改善箇所説明図 (2)

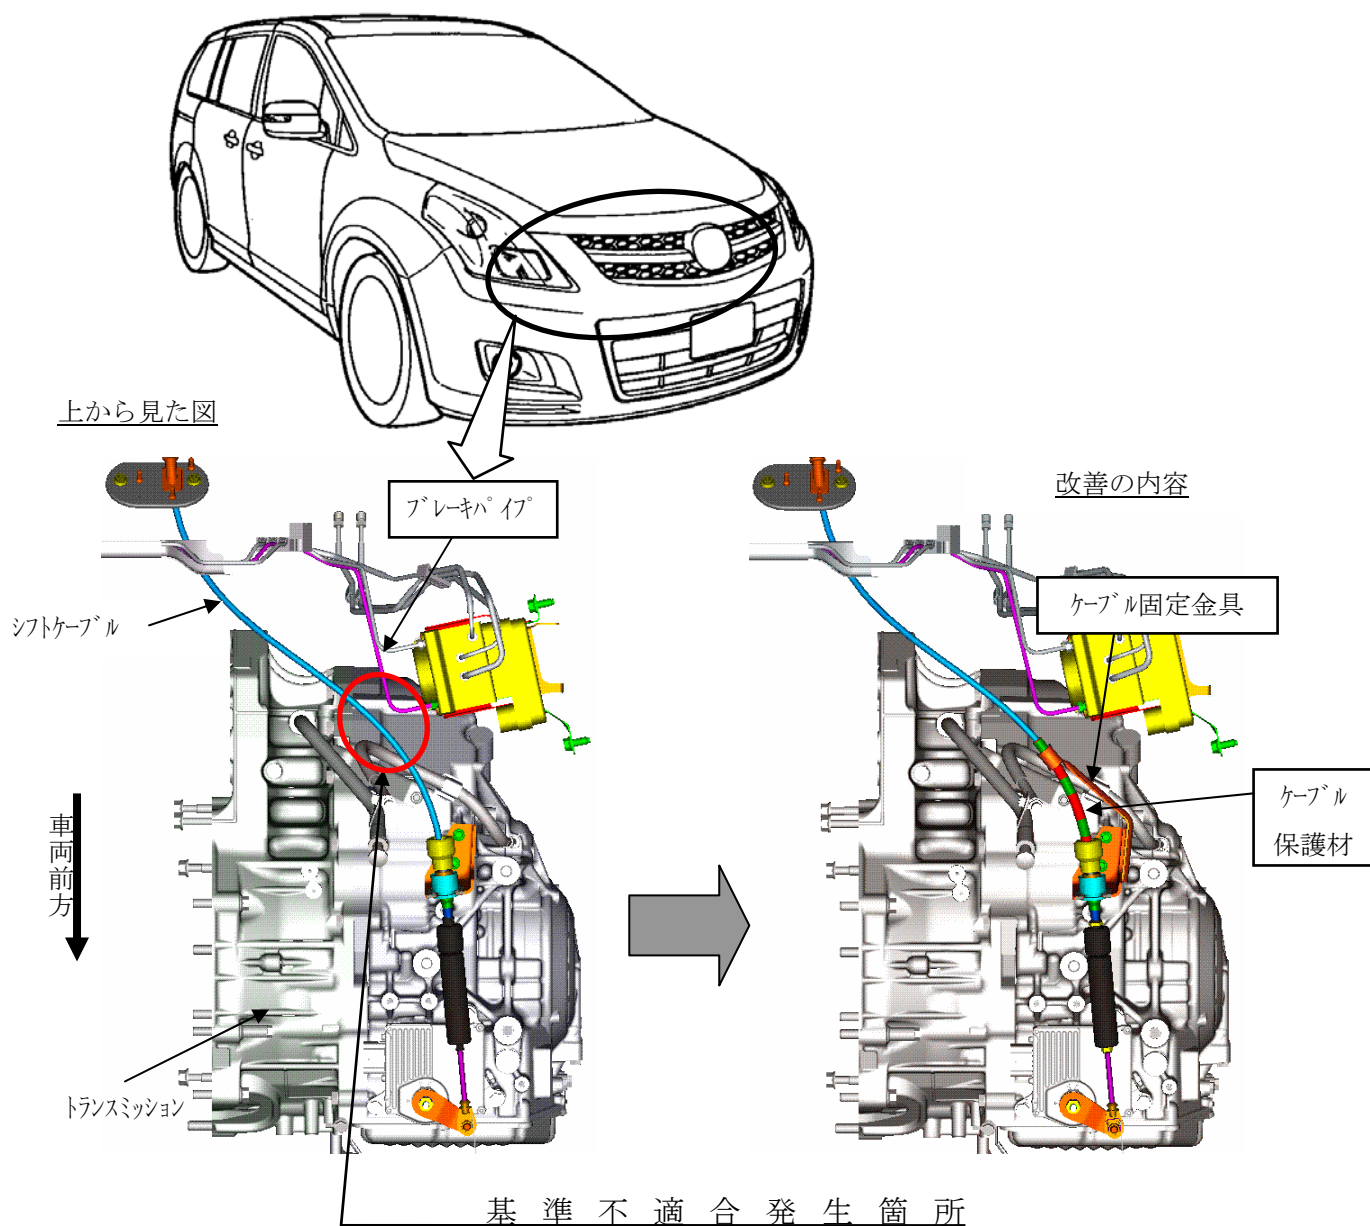
自動変速機のシフトケーブルの取り回しが不適切なため、走行中の振動等により、ブレーキパイプと干渉するものがある。そのため、そのまま使用を続けると、ブレーキパイプの防錆塗装が剥がれて錆が発生し、最悪の場合、錆が進行した箇所からブレーキ液が漏れ、制動力が低下するおそれがある。

全車両、ブレーキパイプを点検し、防錆塗装が剥れているものは、ブレーキパイプを新品と交換する。また、シフトケーブルに保護材を取り付け、ケーブル固定金具を対策品と交換する。

識別：エンジンルーム内のフューズボックス・カバー裏に黄色ペイントを塗布する。
